Oggetto: **[ID_VIP 6033] MONTEMILONE (PZ), VENOSA (PZ): Progetto di un impianto eolico composto da 11 aerogeneratori di potenza pari a 6,6 MW, per una potenza complessiva pari a 72,6 MW, e delle relative opere di connessione alla RTN, da realizzarsi nei Comuni di Montemilone (PZ) e di Venosa (PZ).**

Proponente: Nausicaa S.r.l.

Parere tecnico istruttorio della Direzione generale Archeologia, belle arti e paesaggio.

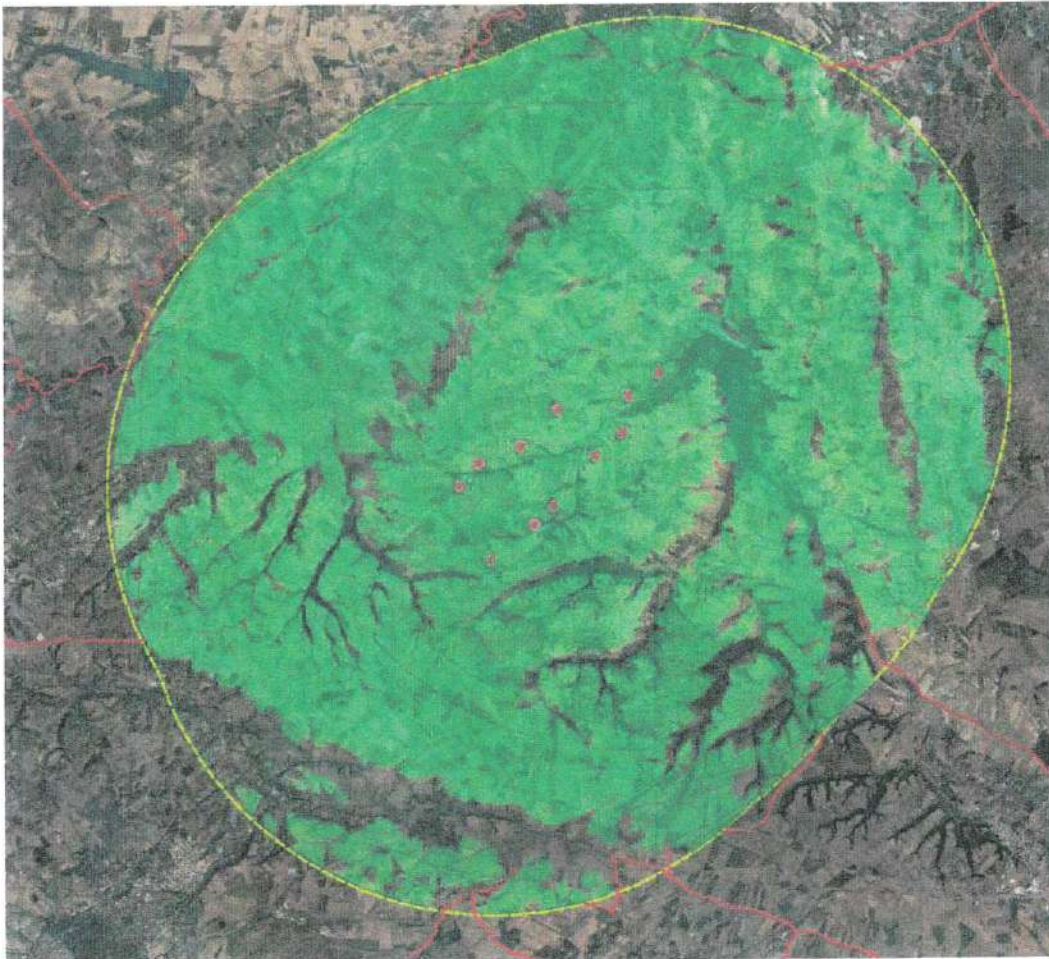
14. Dal ricettore dinamico Strada Provinciale Montemilone - Venosa sono visibili n. 8 aerogeneratori, di cui alcuni per parte dell'altezza e la navicella ed altri per la navicella;

15. Dal bene monumentale Castello Svevo di Palazzo San Gervasio è visibile l'intero parco eolico di progetto.

Panoramica dal Punto di Vista 04 - ANTE OPERA

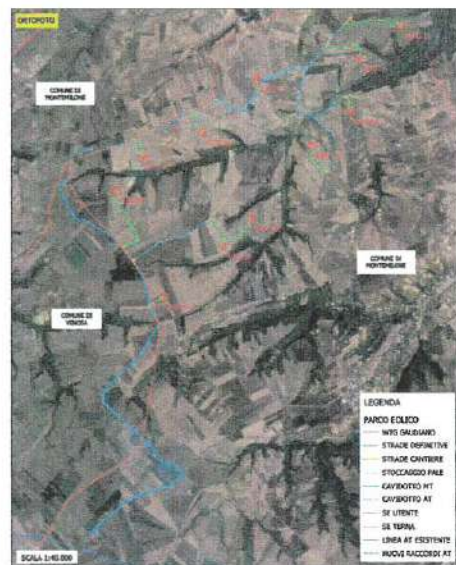
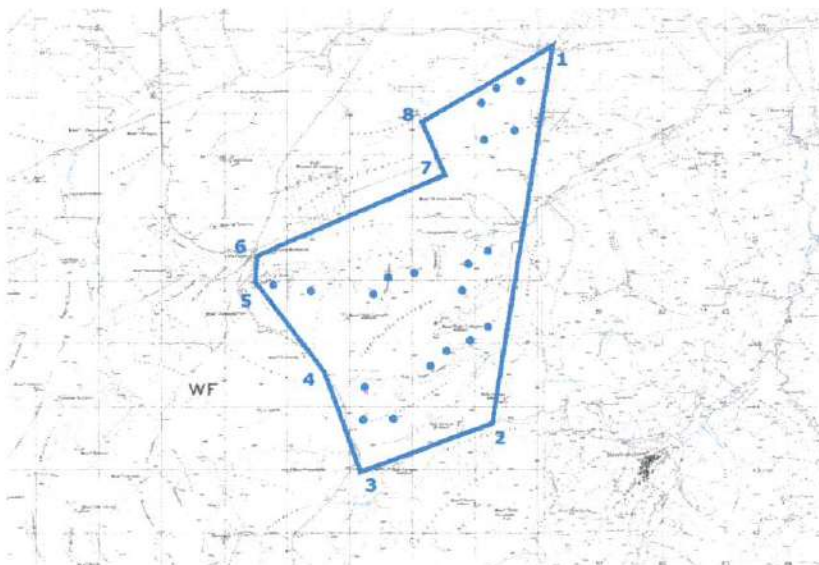
A riguardo si deve peraltro osservare che l'impianto, così concepito (aerogeneratori, cavidotto, cabina di raccolta, strade e piazzole), si andrebbe ad inserire in un'area contraddistinta da un paesaggio a carattere prevalentemente rurale, già interessato dalla presenza di altri impianti FER, per lo più eolici, realizzati o autorizzati. Sicché, l'impianto in argomento si andrebbe ad aggiungere alle numerose pale eoliche di grossa taglia, il cui numero complessivo genera, nel complesso, un 'effetto selva', insostenibile sul piano della compatibilità paesaggistica.
